Vătre Moldovitei

Măn. Moldovitei

Dispoziții șantier 1954-1969.

Dispozitii de constructii 1964

11. Prinșă Moldovitea Vechi

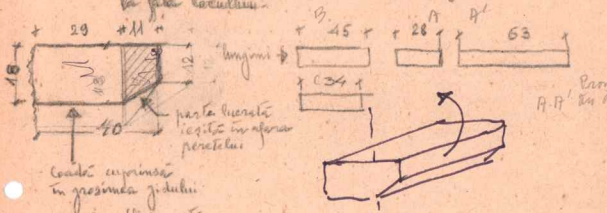
Se vor confecționa 4 bucăți conșole din piatră
 de Molod, de dimensiunile arătate în schițele de mai
 jos. Conșolele urmează să fi montate pe "gătură
 minimele" în locurile ce se vor preciza de proiectanți
 la fața locului.

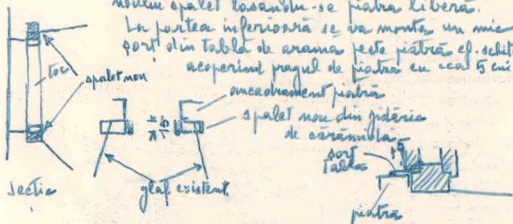
Etaj 1. Ambele ferestre vor avea un opalet nou de cărămidă încastrot în panturi cioplite în zidărie și prevăzută cu dibluri pentru montarea tocului. Tocul va fi apoi remontat în dreptul noului opalet lăsându-l pe piatră liberă.

La partea inferioară se va monta un mic port din tablă de aramă peste piatră cf. schitei acoperind pragul de piatră cu cca 15 cm.

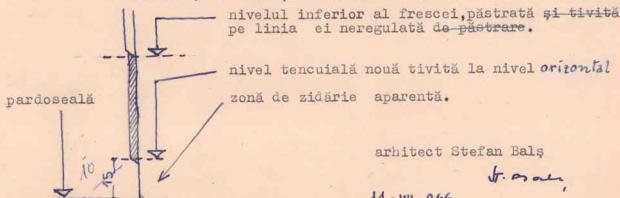
1.- Se stropește zidăria cu mortar de var pentru obținerea unor puncte de priză, se lasă 48 ore și se șterge cu cîrpa uscată.

2.- Se aplică stratul de mortar urmărindu-se în mare neregularitatea zidăriei pentru a nu ajunge la încă-
~~gări~~ prea mari de mortar, după ce se va uda din nou zidă-
ria. Se va bate mortarul cu dosul mistriei în cazul apari-
ției fisurilor în tencuială. Se acoperă stratul cu o pătură
udă și se lasă 24 ore.

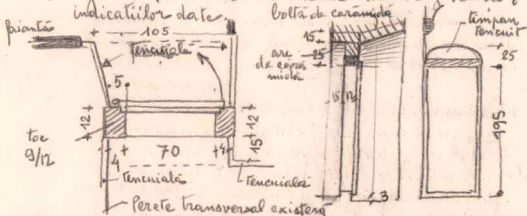
7. Golul ușii de acces la baie se execută cf. schitei și indicațiilor date.

Nota - Spătețul stâng al ușii merge în prelungirea peretelui transversal.

- Faianța se întreprinde în dreptul ușii.

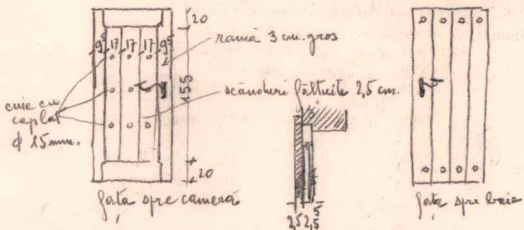
8. Foiaia ușii din lemn de stejar se execută în felul celui existente la ușa spre camera Est și cf. schitei.

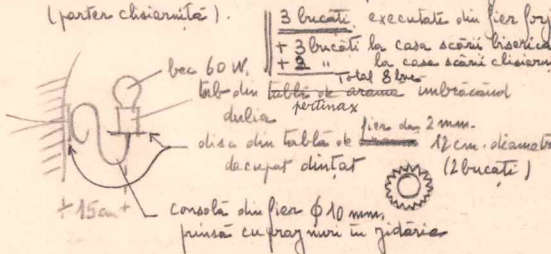
6. Se predau alăturat 3 schite pentru consolele metalice la diferitele becuri de lămpă.

Console pentru locurile de lampi

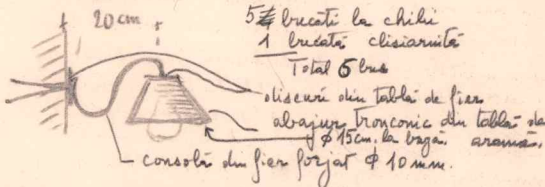
1. Console interioare la camera dinapre Est a muzeului
(parter clisarnita).

2. Console exterioare la locurile de lampă ~~interioare~~
peste intrări la chilii și etaj clisarnita. (peste
ușa camerei de mijloc)

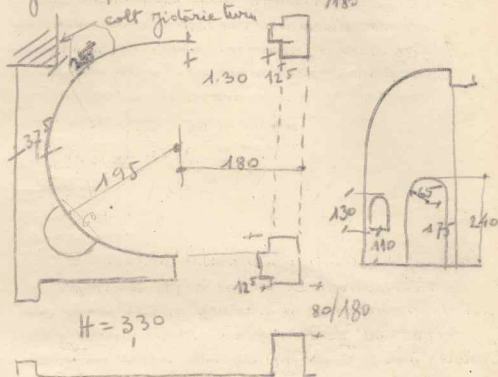
- 3- Se modifică traseul curbei absidei altarului la paraclet, deplasându-se centrul cu 40 cm. spre Est pentru mărirea spațiului în jurul sfintei mese. — $80/180$

golul între altar și între proconchisă și diaconicon se transformă într-o arcadă de 1,30 deschidere cu arc în plin centru

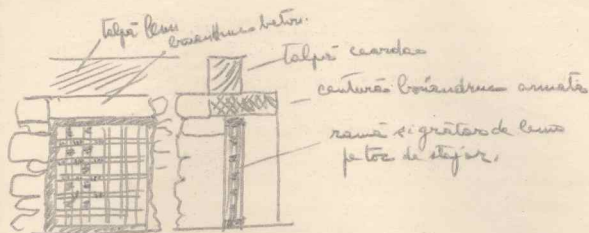
- Se deschid deasupra două uși între intrările diaconiconului și proconchisă către sala paracletului, care vor avea $80/180$ m.
- 4- În fața răsuflătoarei beaului, aflată pe fațada Sud (exterior) se va interzice soclul caardacului cf. schiței, de dimensiuni $1,00 \times 1,20$ m.

Secția B-B'

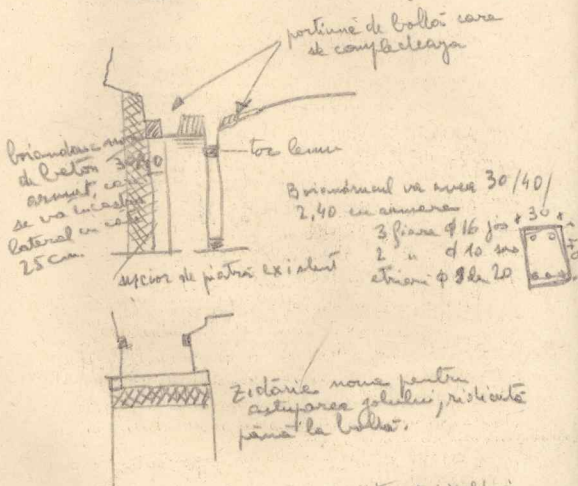
Peste scara se vor face
în trepte 3 bolti
semi-cilindrice așezate
în scară și înclinare

b- intrarea veche se va zidi astfel

Modificare paraclis. Sebita omeste la ordin de
pinter nr 34 din 29/VI 1958

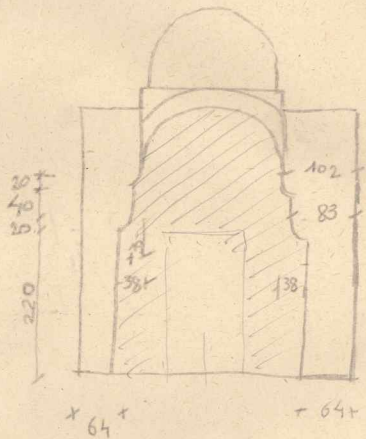
cu 2 schite anexa.
cu modificarea parcelii și
grup sanitar

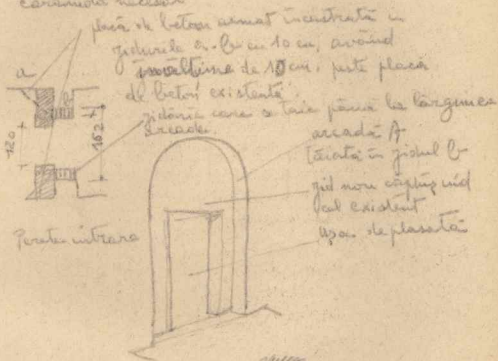
- 9 - La pridvorul paracelisului se va face
o cîmpie a ferestrelor existente pe o
grosime de 25 cm, legată în strept și
apeșată pe o placă de beton armat încastrată
în gîdărie. În această cîmpie se va
pune de gîdărie ușii. În locul ușii existente
se va deschide o arcadă angajată simetrică
cu cea din față.

Arcaada din fața deosebirii va fi captușită cu
11. tot pe placă de beton armat.
Deasupra uii spre coridor, ~~poate~~ se va
face de asemenea o arcaadă similară pe adâncime
de $\frac{1}{2}$ cărămida, prevăzându-se arcul de
cărămida necesar.
